**Avis de la Mission régionale d'autorité environnementale
de Nouvelle-Aquitaine
sur le projet de mise en compatibilité par déclaration de projet du
plan local d'urbanisme (PLU) de la commune de Montpon-
Ménéstérol (24) porté par la communauté de communes Isle
Double Landais relatif à un projet de parc photovoltaïque au sol**

n°MRAe 2021ANA47

dossier PP-2021-11079

*Extrait du zonage avant (en haut) et après (en bas) mise en compatibilité
(Source : Notice explicative du dossier de mise en compatibilité page 48)*

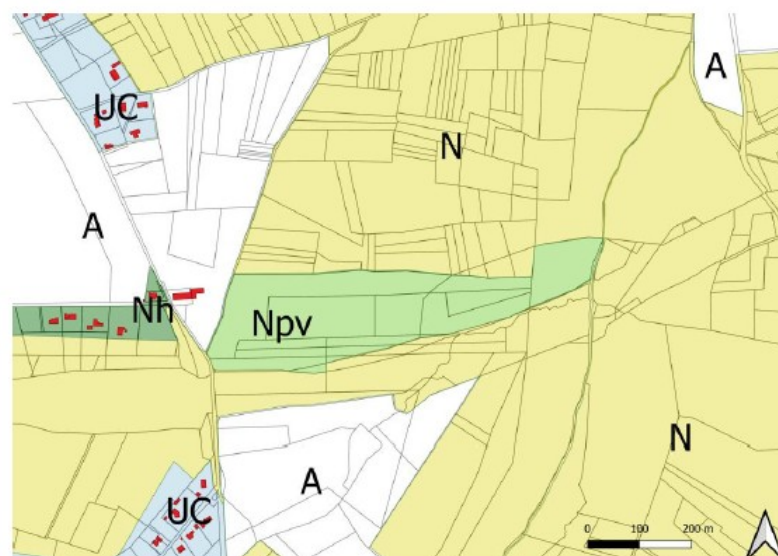
Selon le dossier, le secteur Npv envisagé est susceptible d'impacter les perspectives paysagères depuis l'autoroute, d'autant que le projet de mise en compatibilité du PLU prévoit de réduire de 60 mètres la marge de recul des constructions par rapport à l'axe autoroutier.

La MRAe recommande, là encore, compte tenu des enjeux paysagers du site, d'établir une OAP garantissant une intégration paysagère suffisante du projet dans l'environnement, en particulier en bordure d'autoroute. La nouvelle marge de recul devrait également figurer sur le plan de zonage.

Le dossier doit en outre démontrer que le projet de réduction du recul des constructions par rapport à l'axe autoroutier est cohérent avec l'enjeu d'insertion paysagère le long de l'autoroute. Des justifications sont par ailleurs attendues sur la nécessité de réduire la marge de recul des constructions à 40 mètres par rapport à l'axe autoroutier.
